METROPOLE AIX – MARSEILLE – PROVENCE
TERRITOIRE MARSEILLE – PROVENCE
Direction de l'Eau et de l'Assainissement Pluvial
BP 48014
13567 MARSEILLE CEDEX 02

Additif à l'Avis d'Hydrogéologue Agréé Définitif (AHAD)
du 26 mars 2015 relatif à la définition des périmètres de protection règlementaires
du captage AEP du Coulin (Commune de Gémenos)

Fig. 1. Plan de situation des aménagements à effectuer pour la protection du captage AEP du Coulin cf. légende au chapitre.

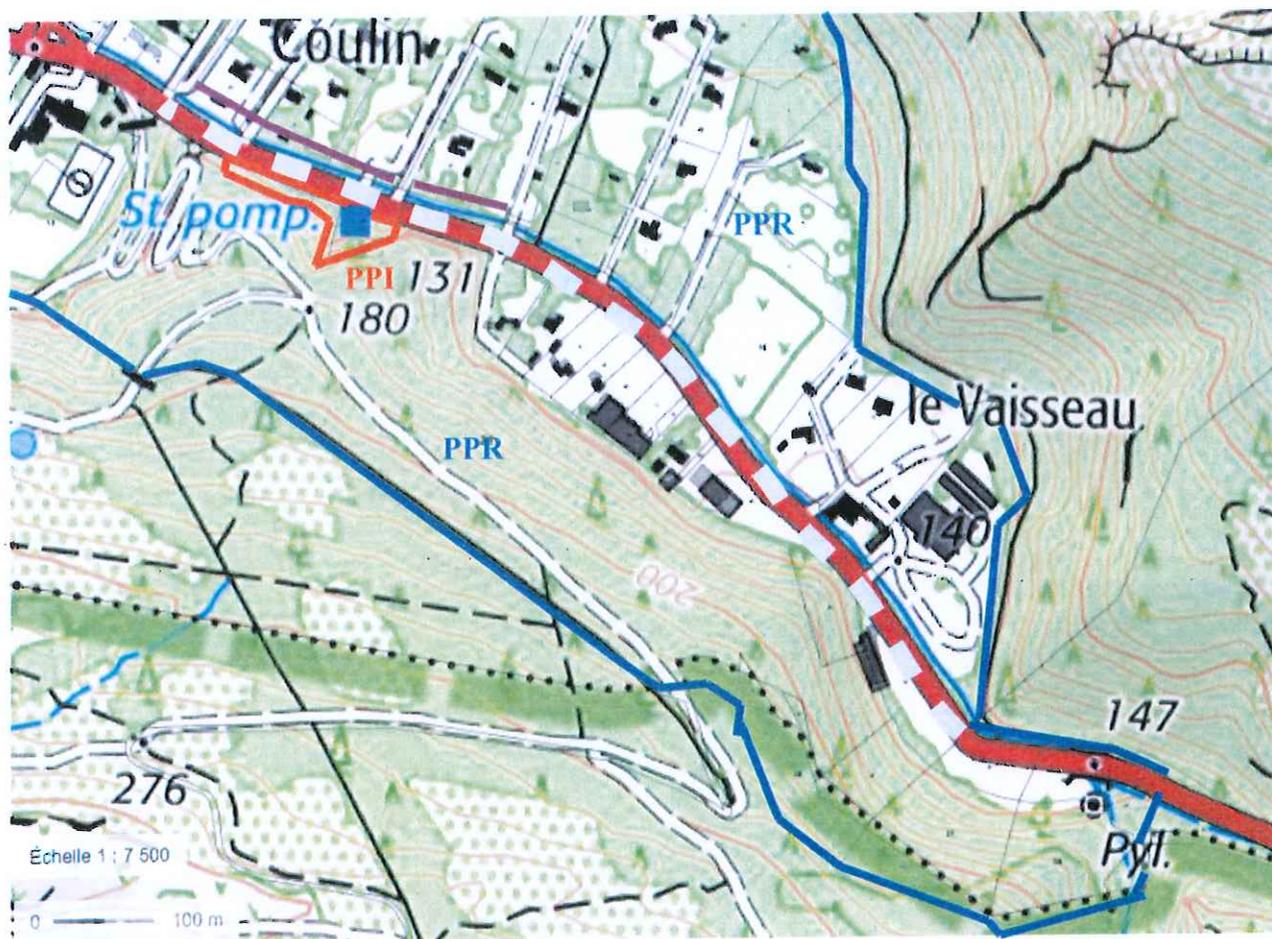
Sur dérogation de monsieur le Préfet. Mise en place 50 à 100 m avant les entrées du PPI. Cette limitation devrait concerner en priorité les poids lourds (cf. figure 1).

Sur dérogation de monsieur le Préfet. Mise en place uniquement en entrées du PPI après la pose des panneaux de limitation de vitesse (fig.1).

Mise en place uniquement face au PPI , entre le Maire et la chaussée (trait violet continu sur la figure 1).

De la parcelle n° 31 en entrée Est au lieu-dit le Vaisseau, à la parcelle n° 55 en entrée Ouest au lieu-dit Coulin (tireté rouge à bleu clair sur la figure 1).
